AJÁNLATTEVŐI KÉRDÉSEK – AJÁNLATKÉRŐI VÁLASZOK

69-es villamos vonal, Nyírpalota úti útátjáró építése és a csatlakozó vágány felújítása

(Tender szám: 15/TB-438/12)

69-es villamos vonalán a szívópontok helyreállítása

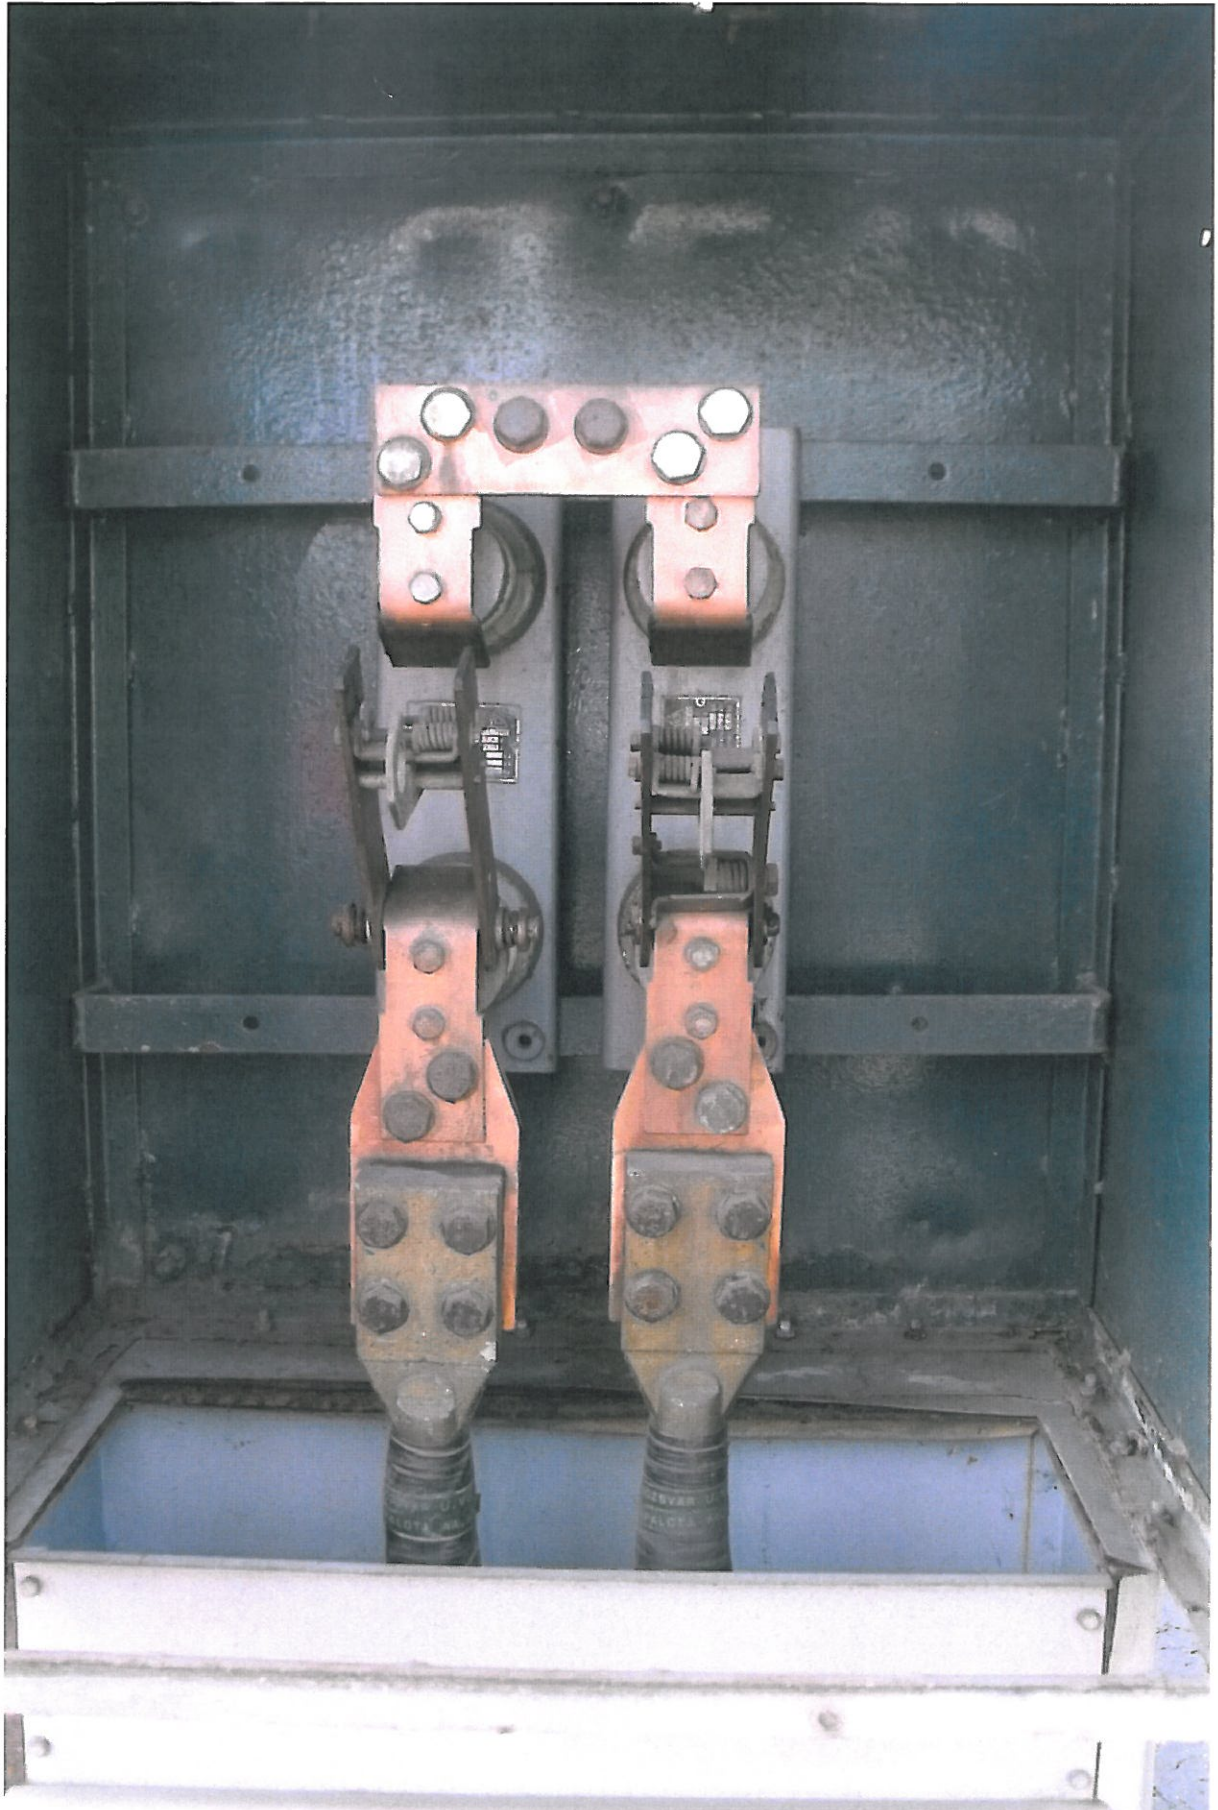
28. kérdés: A Páskomliget u 75 sz előtti szívóponthoz szükséges –e mechanikai védelmet kialakítani? Ha igen akkor az milyen legyen és hol költségeljük?

29. kérdés: A kiírás 3. tétel kábel javítás rendelkezik-e a kiíró pontos adatokról a hibajavításával kapcsolatban vagy azt a kivitelezőnek kell megkeresni?

30. kérdés: A Kolozsvár úti szívópontok cseréje esetén szükséges útburkolatbontás és ideiglenes forgalom terelés ennek az ügyintézése kinek a feladata?

31. kérdés: A szívópontok javítása és a pályás javítások nem egy helyen vannak a vágányzár a teljes javítási területre vonatkozik?

32. kérdés: A kiírás 5 tétele a Páskomliget u 61 sz előtt a kiírás sínszekrények javítására szól, de jelenleg ott nincs sínszekrény ha kell beépíteni akkor melyik típust Poligon v Főmterv ?

Válasz: Nem kell védelmet kialakítani.

Válasz: A kivitelezőnek kell megkeresni.

Válasz: A Vállalkozó feladata.

Válasz: A vágányzár a javítandó szívópontok helyén is érvényben van.

Válasz: Nyitott vágány esetén poligon, zárt vágány (közút is megy / mehet rajta) Főmterv típusú.

1. kép A leszorítás faaljra szerelve

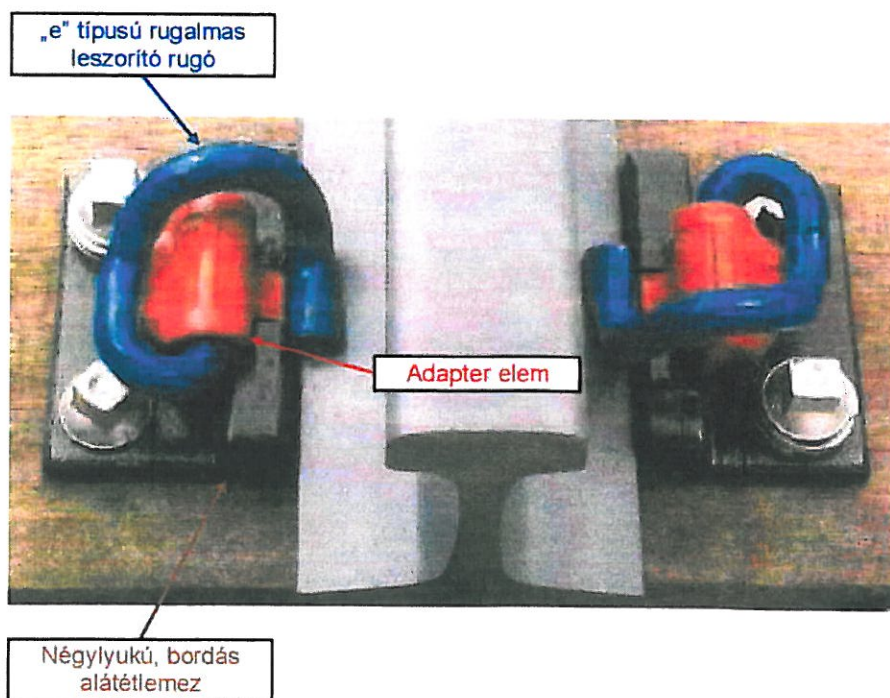
b) Szíveskedjenek a Pandrol K-konverzió leerősítésről részletrajzot adni, mert erről sincs adatszolgáltatás a „Közúti vasúti pályaépítési és fenntartási műszaki adatok és előírások”-ban.

Válasz: A kiegészítő tájékoztatás mellékleteként megküldjük.
